シヤシ

変更項目のみ記載、記載なき項目は、
'91-9 新型車解説書および整備解説書
を参照下さい。

■ 主要変更点

リザーブ
タンク

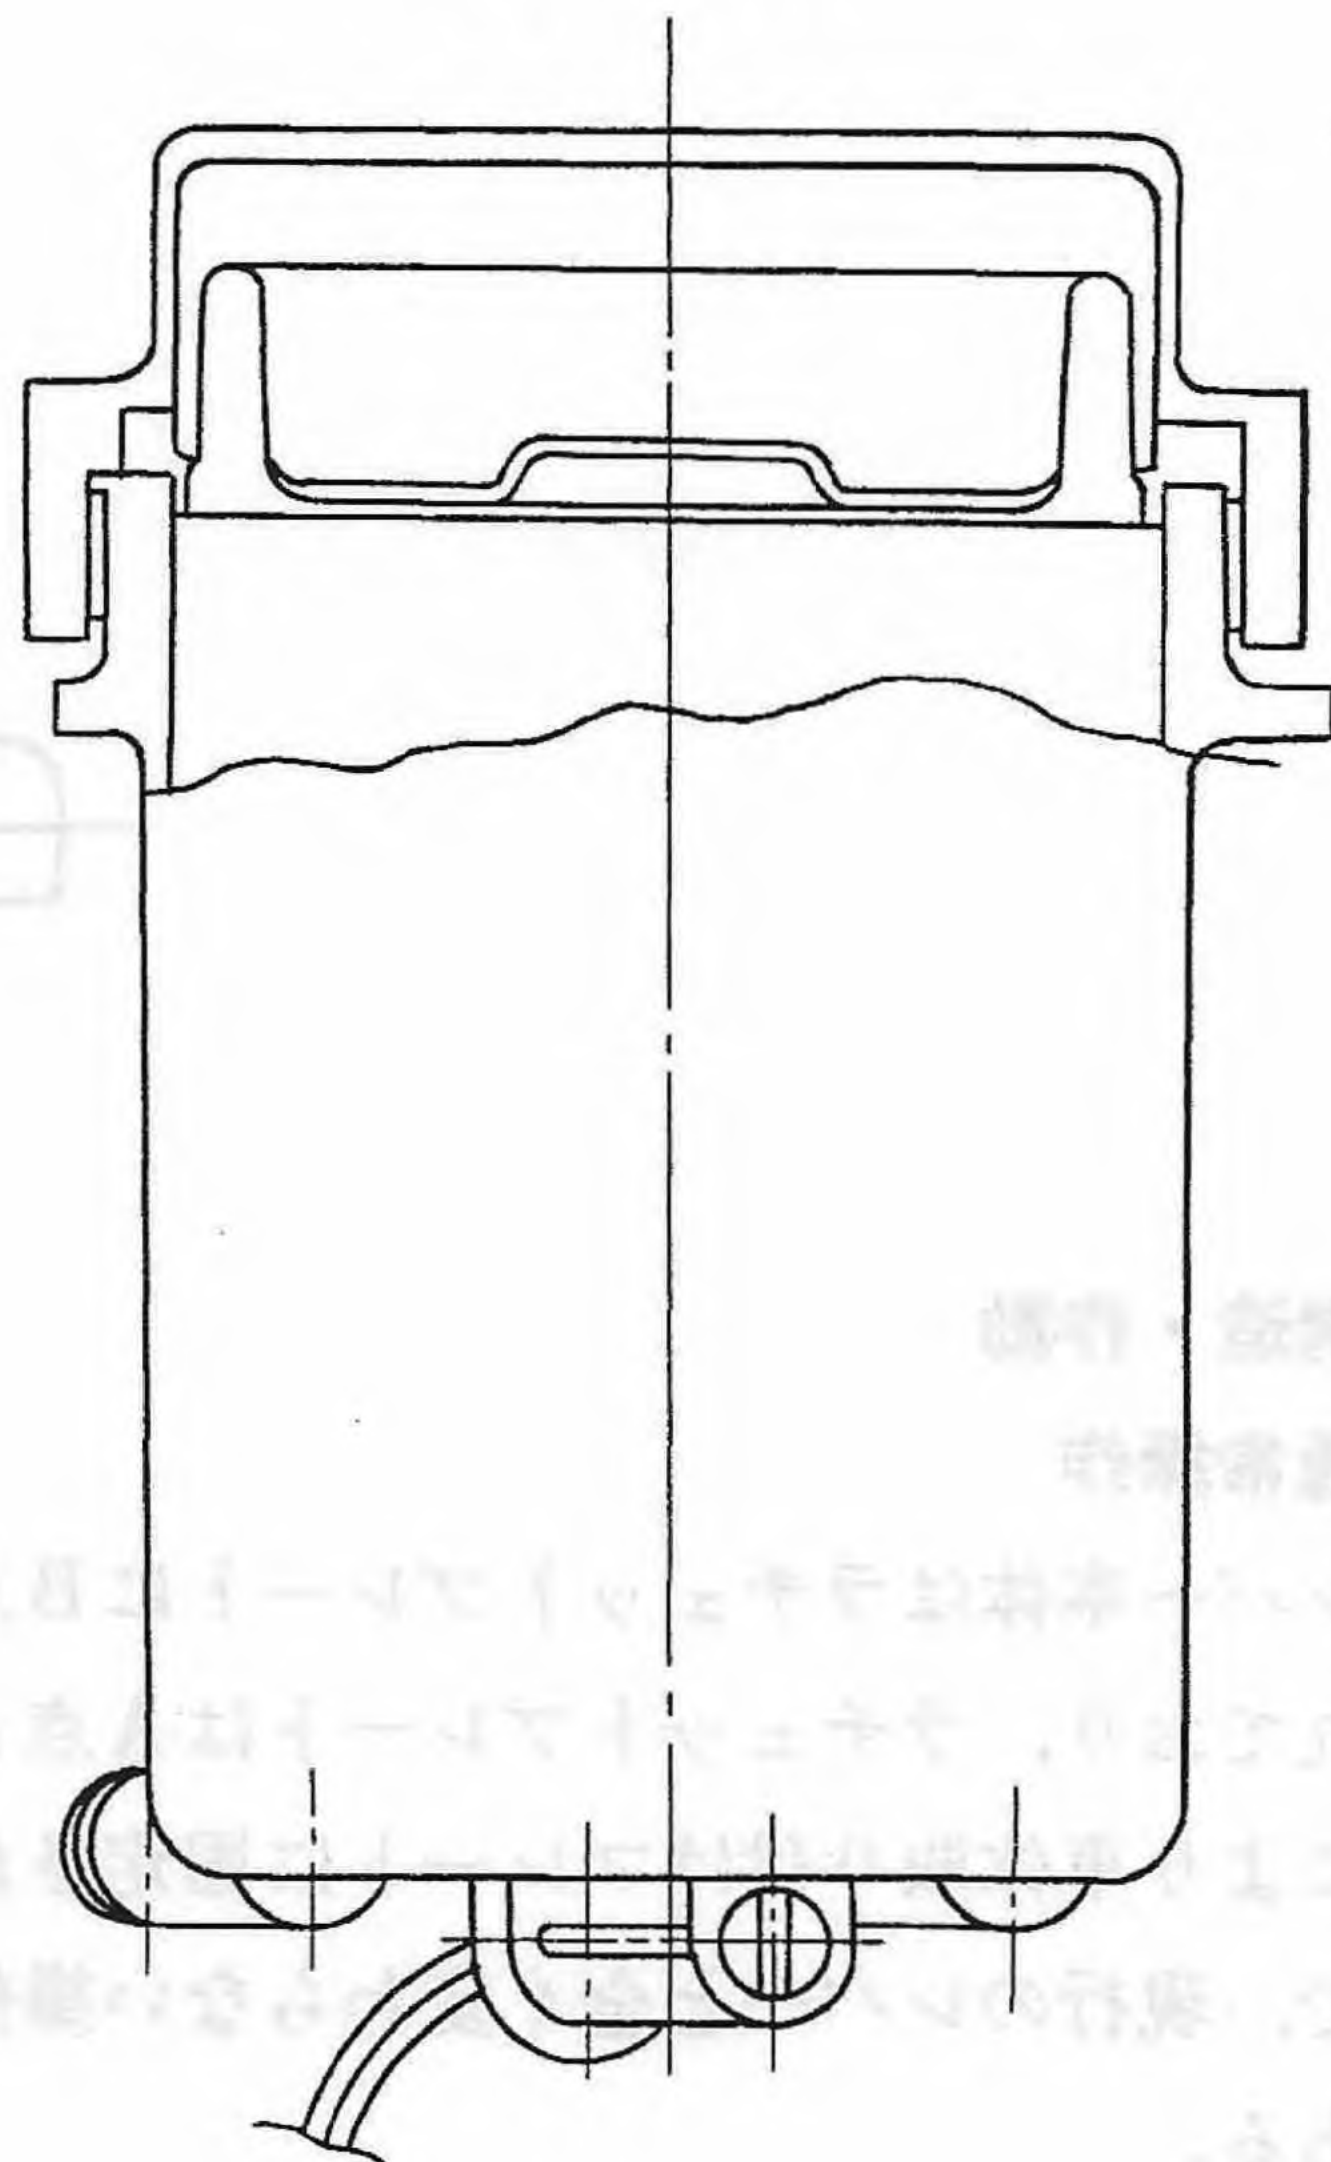
- サンバー専用品よりメーカー標準品を採用した。(全車)

格納式ハンドブレーキレバー

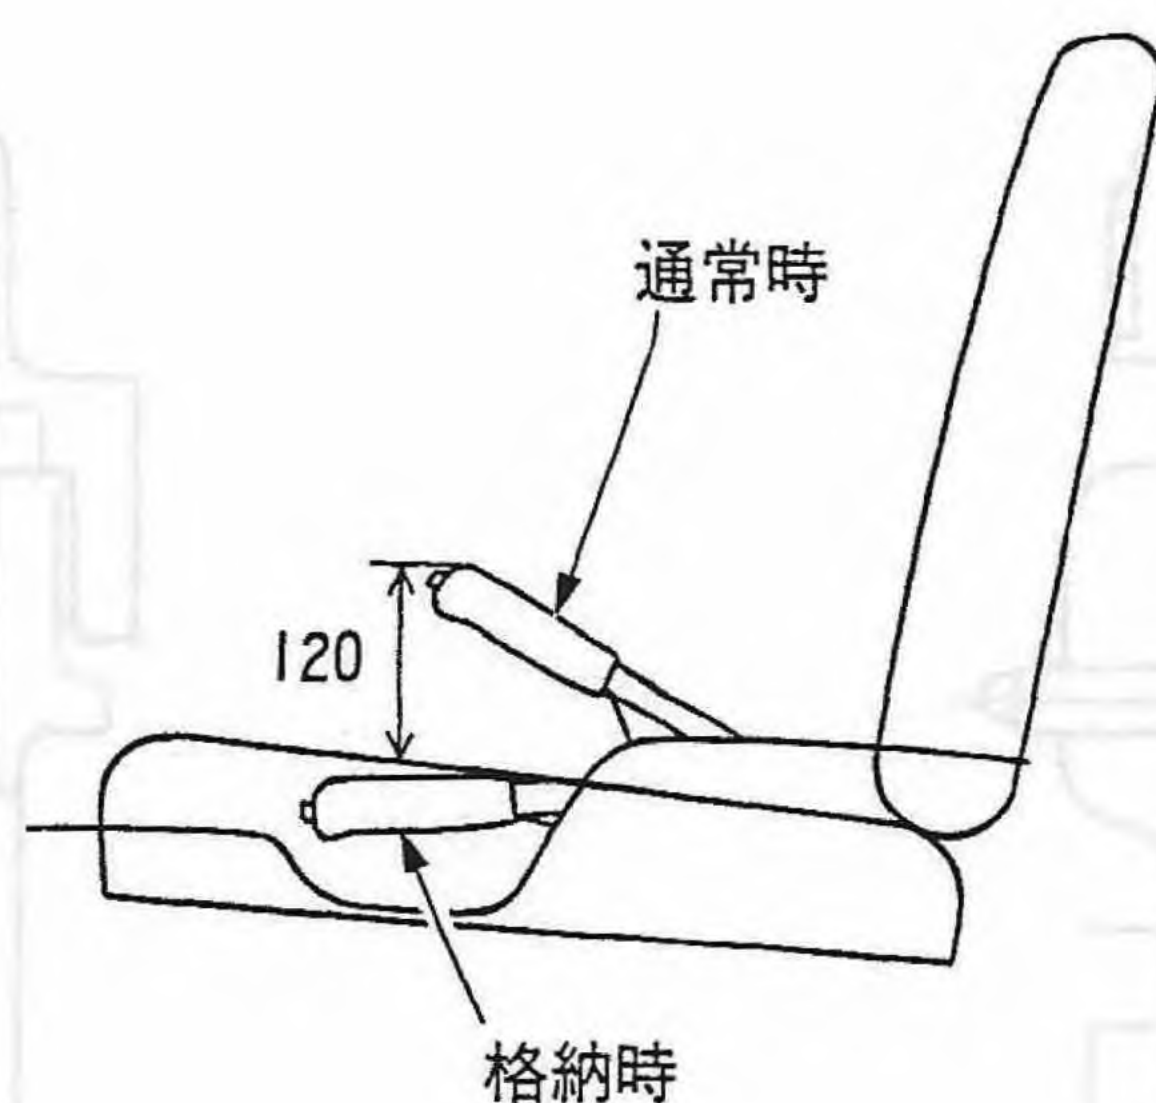
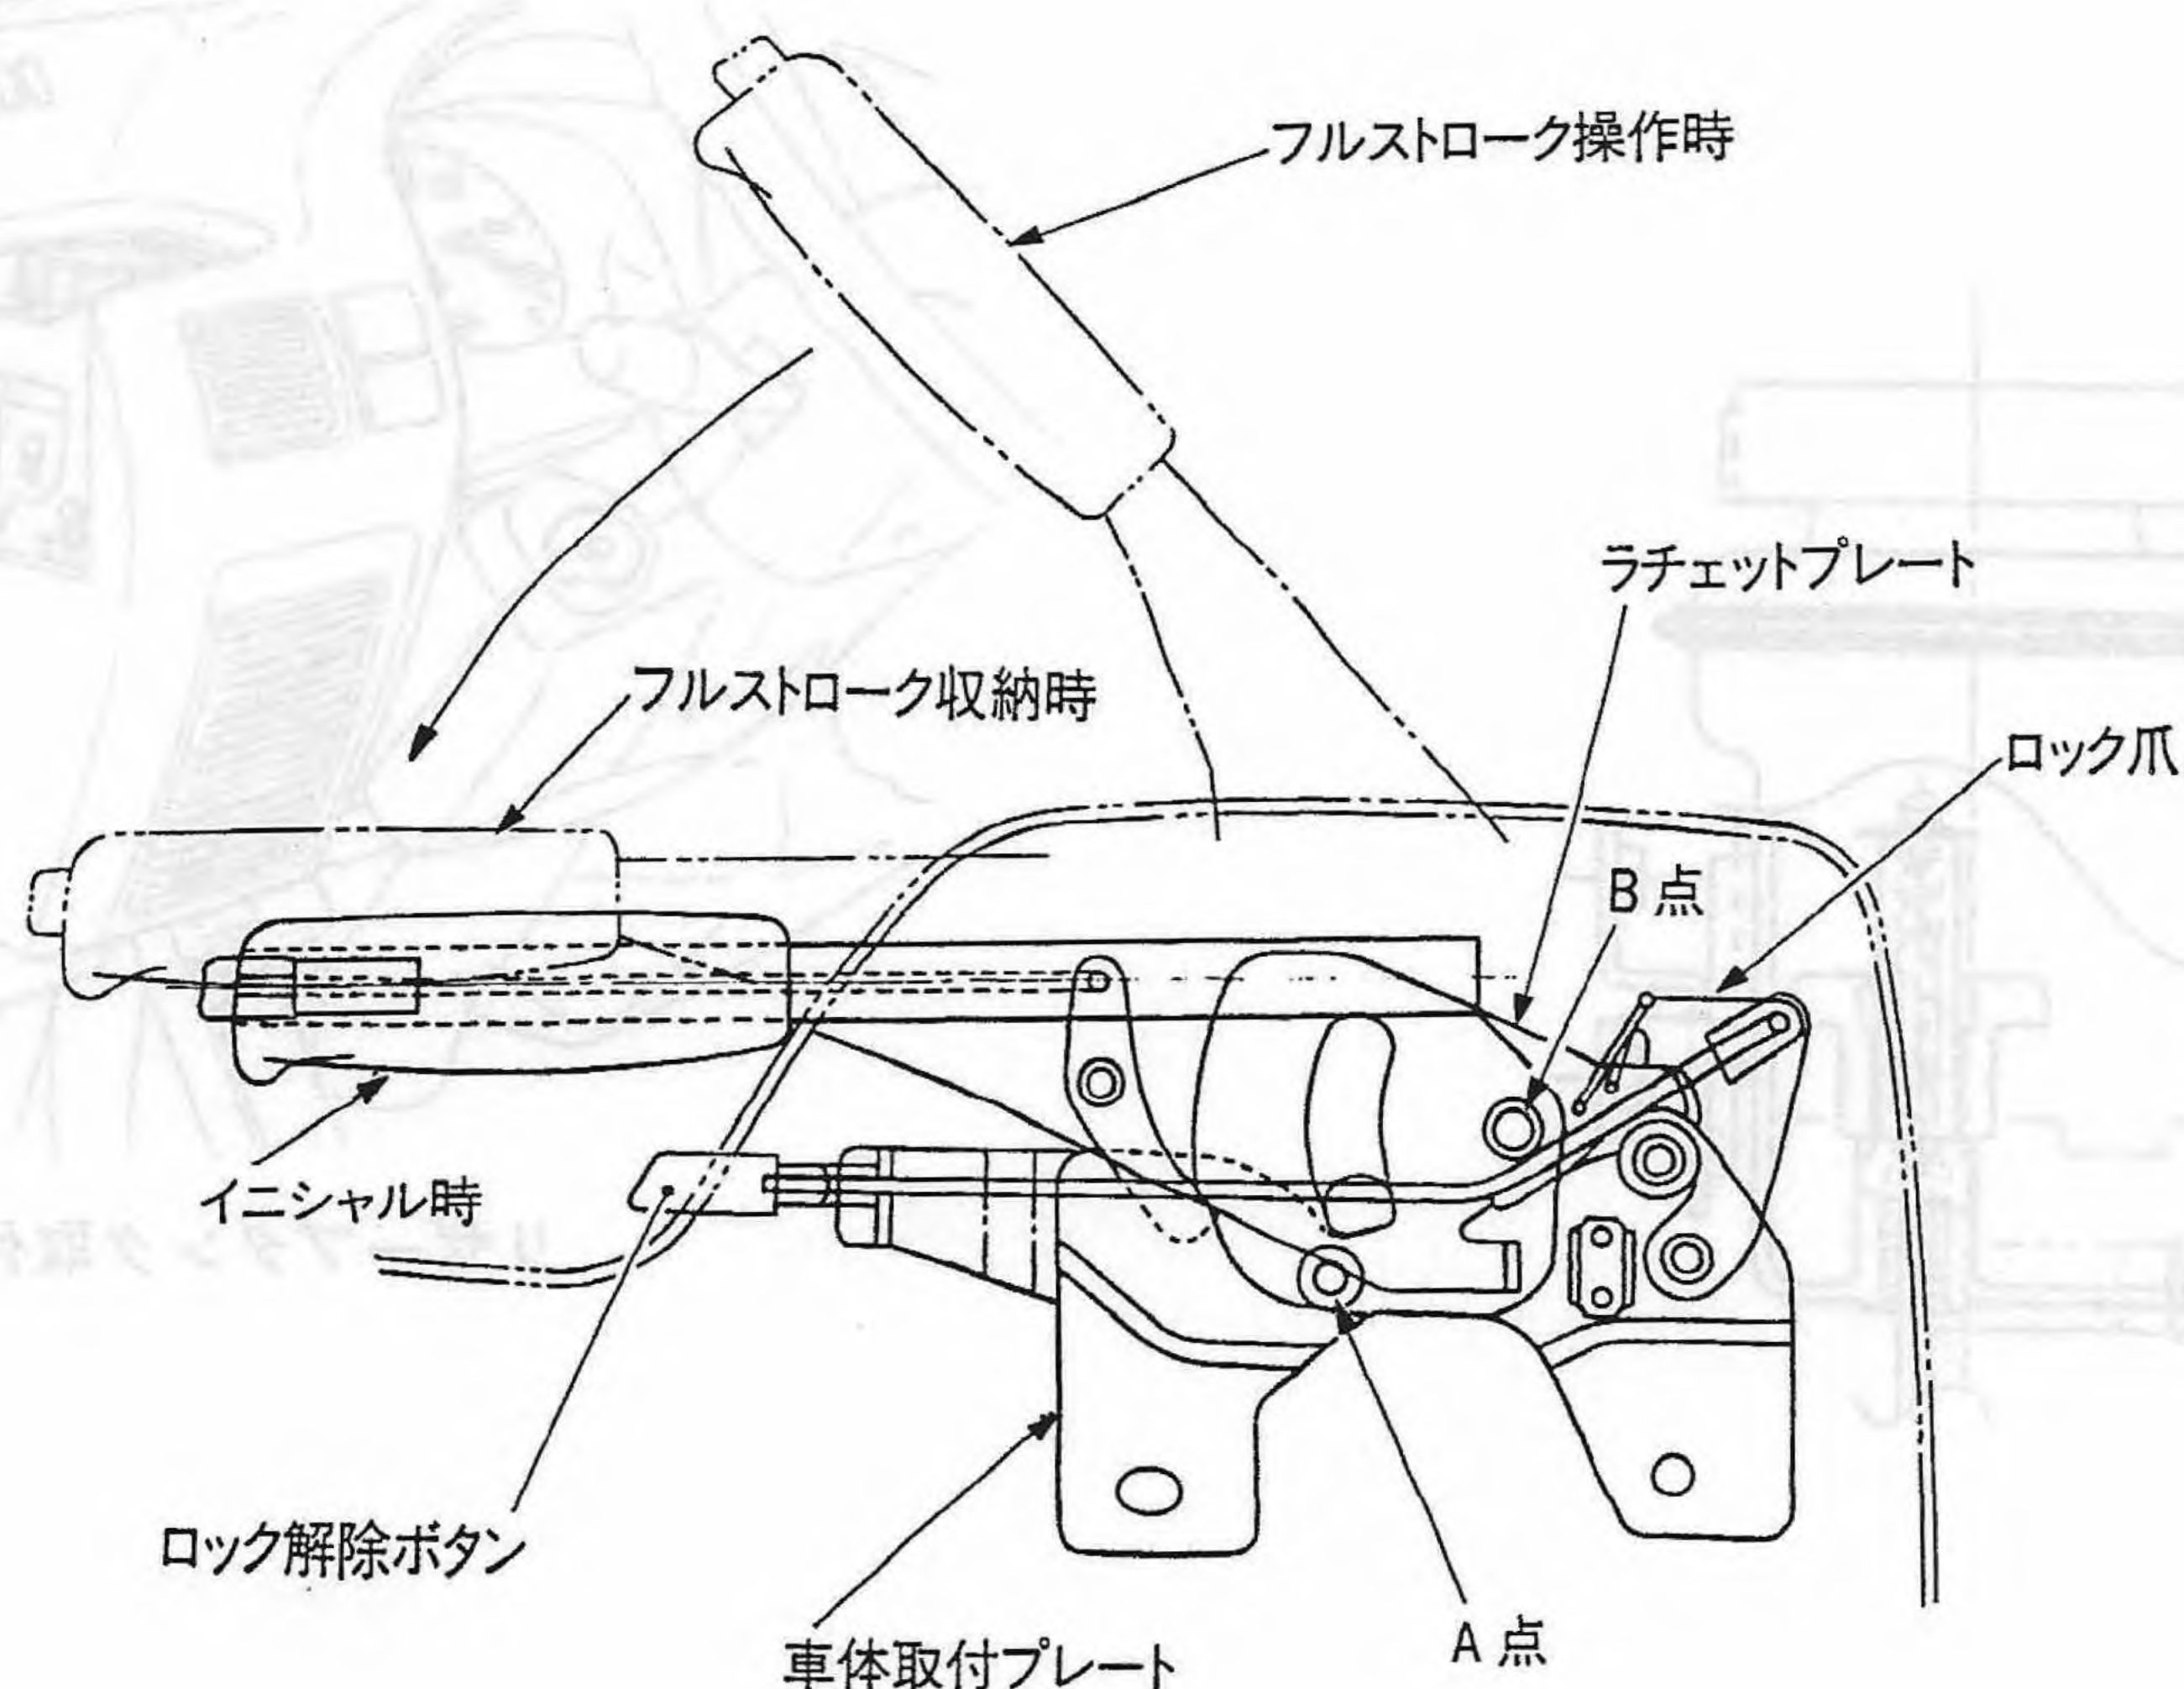
赤帽車で仮眠時ハンドブレーキレバーを引いた状態ではレバーがシートから大きく突出しているので横になれない。これを解決するため、ハンドブレーキが効いた状態のままレバーを格納できるようにした。
